DATE : Le 31 janvier 2018

OBJET : Avis technique final sur les impacts du projet Royalmount sur les déplacements

Figure 5 : Mesures physiques d'atténuation

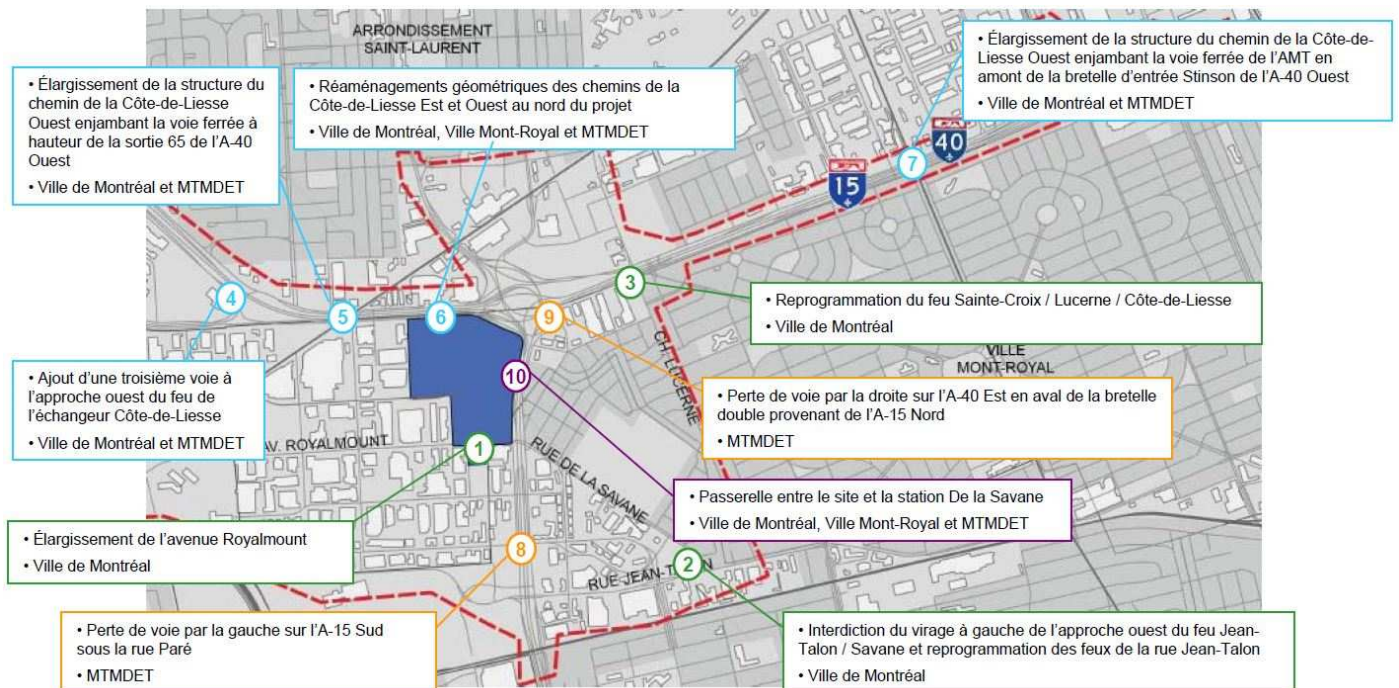
Le MTMDET a toutefois émis des réserves sur les principales mesures proposées par le promoteur et ne retient pas les deux mesures localisées sur le réseau supérieur.

Les deux mesures de perte de voie localisées sur le réseau supérieur (mesures 8 et 9) ne sont pas acceptées par le MTMDet. Elles faciliteraient l'insertion sur le réseau supérieur des usagers circulant sur le boulevard Décarie Sud et le chemin de la Côte-de-Liesse Est. Ceci au détriment des automobilistes circulant sur l'A-40 Est et potentiellement sur l'A-40 Ouest ou dans la bretelle menant de l'A-15 Nord vers l'A-40 Est, sur le boulevard Marcel-Laurin en direction sud et sur le boulevard Décarie Nord (dans le secteur de l'échangeur Jean-Talon). De plus, la mesure de perte de voie par la gauche sur l'A-15 Sud (mesure 8) n'est pas jugée sécuritaire par le MTMDet, car elle va à l'encontre des attentes des usagers. Toutefois, sans l'implantation de ces deux mesures dès l'ouverture du projet, des files d'attente importantes sur le chemin Côte-de-Liesse Est et le boulevard Décarie pourraient apparaître.

Sur le réseau municipal, le boulevard Marcel-Laurin subirait des dégradations majeures avec la venue du Royalmount et la mise en place de la perte de voie par la gauche sur l'A-15 Sud (mesure 8). En effet, en direction sud, sur un tronçon déjà achalandé (près de 1 100 véh/h en après-midi), une grande partie des usagers feront face à des délais supplémentaires de 9 à 14 minutes, dépendamment de l'hypothèse, pour rejoindre l'A-15 Sud à hauteur de la rue Jean-Talon (tronçon de 2,8 km).

Dans le reste du réseau, plusieurs mesures physiques permettraient d'atténuer les impacts sur la circulation des voies de desserte en éliminant des goulots existants, par exemple sur le chemin Côte-de-Liesse Ouest (mesures 5 et 7). Advenant la réalisation du projet, la non-réalisation de ces deux élargissements de structures entraînerait une augmentation des files d'attente sur le chemin Côte-de-Liesse Ouest potentiellement jusqu'à l'échangeur des Laurentides. Ceci étant, l'accessibilité locale depuis l'arrondissement Saint-Laurent serait réduite (mouvement supprimé depuis le boulevard Alexis-Nihon vers l'A-520 Ouest) et des tronçons de voie réservée pour autobus seraient remplacés par une nouvelle voie continue.

Pour assurer l'accessibilité au site du Royalmount, le réaménagement du chemin Côte-de-Liesse est nécessaire (mesure 6). Cependant, advenant la construction du projet, il convient de mentionner que les mesures 4, 5 et 6 doivent être réalisées simultanément sans quoi leur implantation pour soulager le secteur du chemin du chemin de la Côte-de-Liesse au nord du projet s'avérerait inefficace.

- **Mesures physiques :** la mise en œuvre de certaines mesures s'avère complexe (coordination entre les nombreux partenaires, ententes à prévoir, etc.). Un travail concerté de validation est à prévoir. D'autre part, le MTMDET a émis beaucoup de réserves sur les principales mesures proposées par le promoteur et refuse les deux mesures localisées sur le réseau supérieur (pertes de voie);

Figure 6 : Hypothèses sur les déplacements

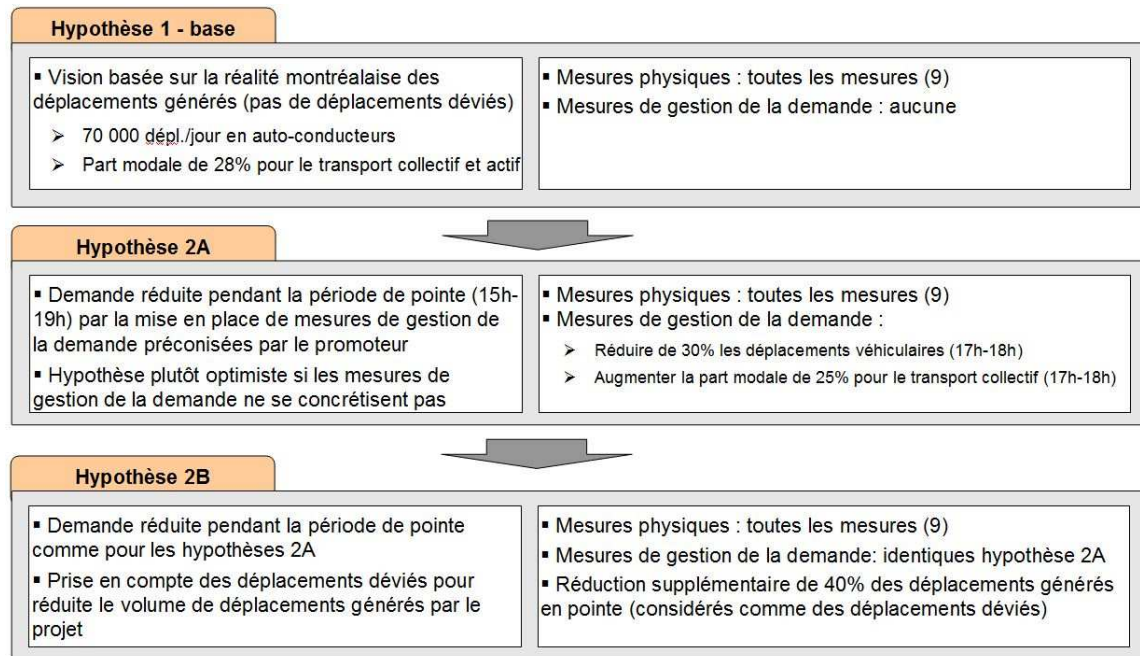
Des réserves concernant l'impact de ces mesures de gestion de la demande sont à souligner. Tout d'abord, selon le consultant, les mesures proposées pour conserver les clients des restaurants et des activités récréotouristiques sur son site pendant la période de pointe sur le réseau routier (15 h à 19 h) permettront de retenir près de 1 300 véhicules. L'efficacité de ce genre de mesures est incertaine et reste à démontrer. Étant donné le manque de comparables en Amérique du Nord, l'impact réel sur le comportement des usagers est difficile à évaluer. De ce fait, il se pourrait que la rétention véhiculaire ne soit pas aussi efficace qu'envisagée.

Ensuite, pour inciter les employés des bureaux à utiliser le transport en commun, le promoteur prévoit de restreindre le stationnement à une case pour 5 employés. Selon le consultant, la part modale de l'automobile passerait alors de 57 % à 25 % pour l'usage bureaux par rapport à l'hypothèse 1. À l'inverse, la part modale pour le transport en commun passerait de 31 à 63 %. Ces chiffres correspondent aux répartitions modales du centre-ville de Montréal (part modale auto-conducteur estimée à 22 %¹), un secteur desservi par plusieurs stations de métro et de lignes d'autobus et qui présente un réseau piétonnier développé. Cette hypothèse s'avère donc très ambitieuse pour un secteur qui, malgré un potentiel d'amélioration évident de la desserte en transport collectif avec la passerelle, s'apparente difficilement à celui du centre-ville en termes de déplacements. La demande véhiculaire, notamment pour les employés de bureau en provenance de l'ouest, ne risque pas de diminuer significativement étant donné la faible desserte à destination du site en transport collectif.

- **Surestimation potentielle des parts modales associées au transport en commun et au transport actif;**
- **Surestimation potentielle des déplacements déviés,** comme mentionnée dans la section 3.4.3;
